Bornheim, 25.02.2018

An die  
Bezirksregierung Arnsberg  
Abteilung 6 Bergbau und Energie in NRW  
Goebenstraße 25  
44135 Dortmund

**SIBELCO DEUTSCHLAND GmbH, Tontagebau Schenkenbusch: Az 61.05.2-2007-4**  
**Rahmenbetriebsplan gem. § 52 Abs. 2a Bundesberggesetz (BergG) für die Erweiterung des Tontagebaus „Schenkenbusch“ in der Gemeinde Alfter, Gemarkung Witterschlick, Flur 29 und 30**

## 2 Bodentypenkarte

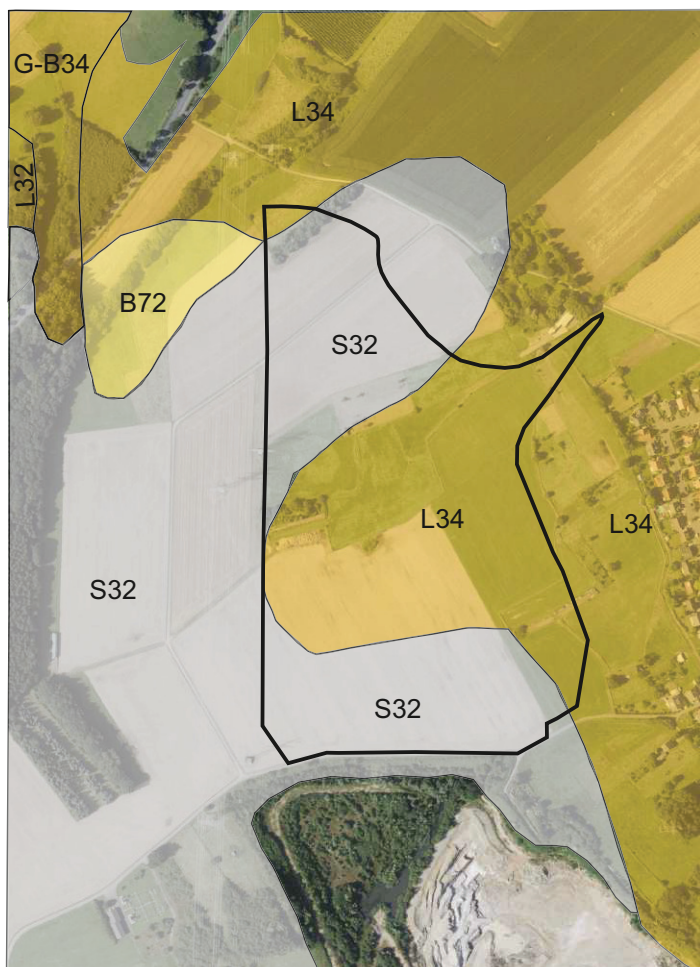
**54 % der Fläche im Erweiterungsbereich** (ca. 9,3 ha) weisen solche **schützenswerten Böden** auf. SIBELCO suggeriert, die Parabraunerde-Flächen seien aufgrund ihres geringen **Seltenheitsgrades des Ausgangsgesteins** und wegen ihrer **Flächenhäufigkeit** in NRW und im Regierungsbezirk als wenig schützenswert anzusehen.

Fläche Norderweiter	
Tagebau Schenkenbusch:	180 200 m <sup>2</sup>
Landwirtschaftliche Nutzfläche:	173 000 m <sup>2</sup>
davon Parabraunerde	93 000 m <sup>2</sup> = 54 %
Pseudogley	80 000 m <sup>2</sup> = 46 %

### Karte 4 Wertzahlen der Bodenschätzung

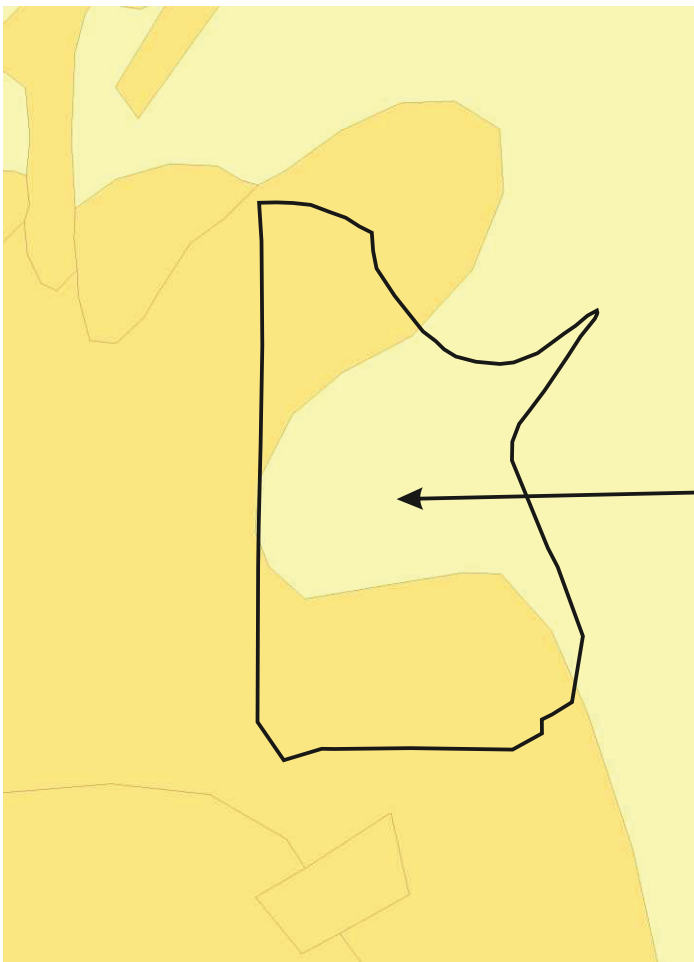
Bei **Ackerzahlen** von mehr als **60 Punkten**, wie sie auf mehr als der Hälfte der Fläche der geplanten **Norderweiterung** ermittelt wurden (TIM online Kataster), gelten Böden als **besonders fruchtbar** (vgl. Anhang: 4 Karte Wertzahlen der Bodenschätzung).

## 5 Karte Ton/Schluff Mächtigkeiten

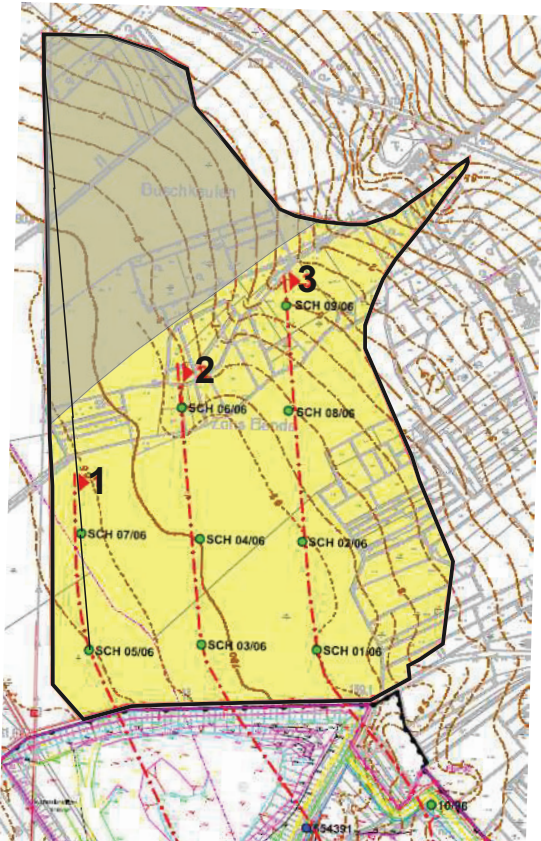
- Die Mächtigkeitsangaben des Geologischen Dienstes NRW (GD), Krefeld in den Geoviewer Karten „Lagerstättenmächtigkeit“ GD-Karten weisen teilweise kein Ton/Schluff-Vorkommen bzw. **Ton/Schluff-Mächtigkeiten von lediglich unter 2,5 m** auf (vgl. Anhang: 5 Karte Ton/Schluff Mächtigkeiten). Es ist fraglich, ob in diesem Bereich überhaupt abbauwürdige Tonschichten vorhanden sind. Entweder sind die Angaben vom Antragsteller falsch oder die Karten des Geologischen Dienstes NRW! Dieser **Widerspruch** sollte dringend geklärt werden.

## 6 Karte Nord-Süd Profilschnitte

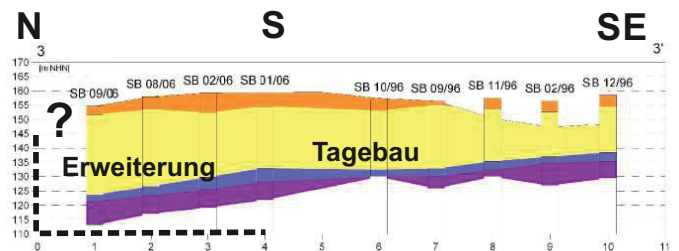
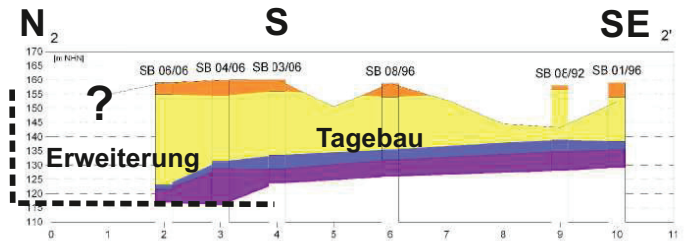
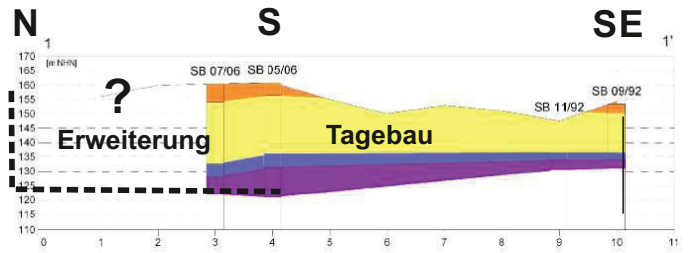
- Die **Profilschnitte** erstrecken sich auffälliger Weise **nicht in den nördlichen Teil** der Erweiterungsfläche (ca. 55.000 m<sup>2</sup>) (vgl. Anhang: 6 Karte Nord-Süd-Profilschnitte und 7 West-Ost-Profilschnitte).

- Der **lagerstättenkundliche Teil** im Antrag müsste deshalb dringend **überarbeitet** und **vervollständigt** werden.

## 7 Karte W-E Profilschnitte

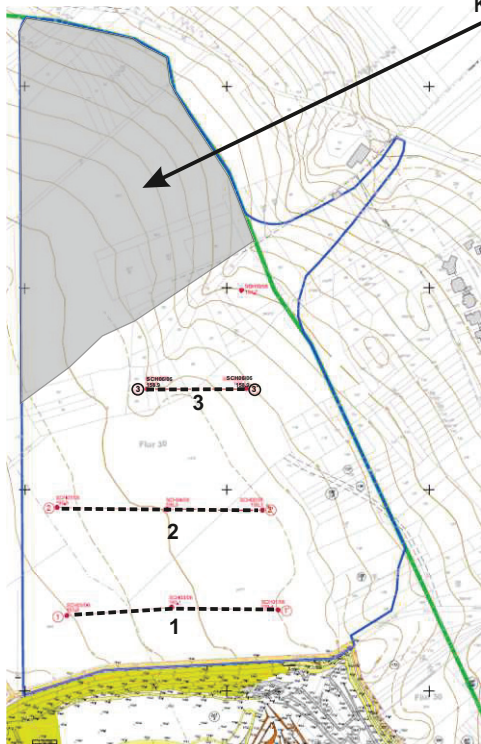
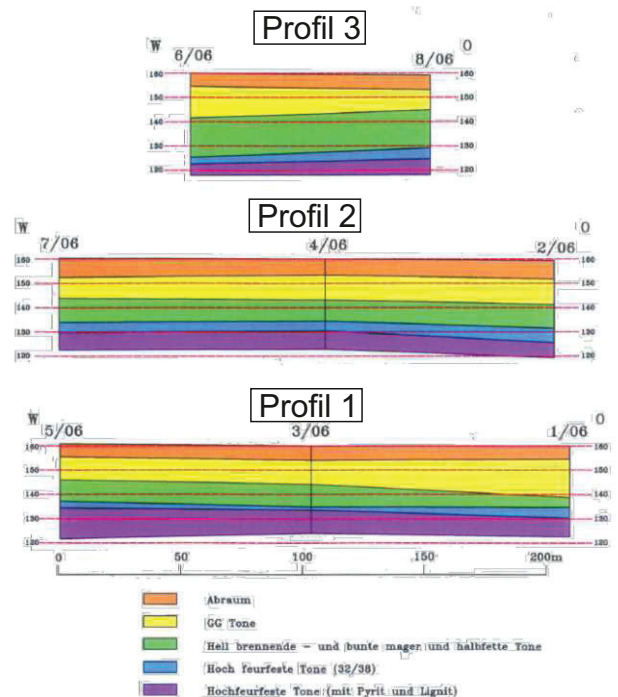
keine Angaben zur Lagerstätteengeologie (Fläche ca. 55 000 m<sup>2</sup>)
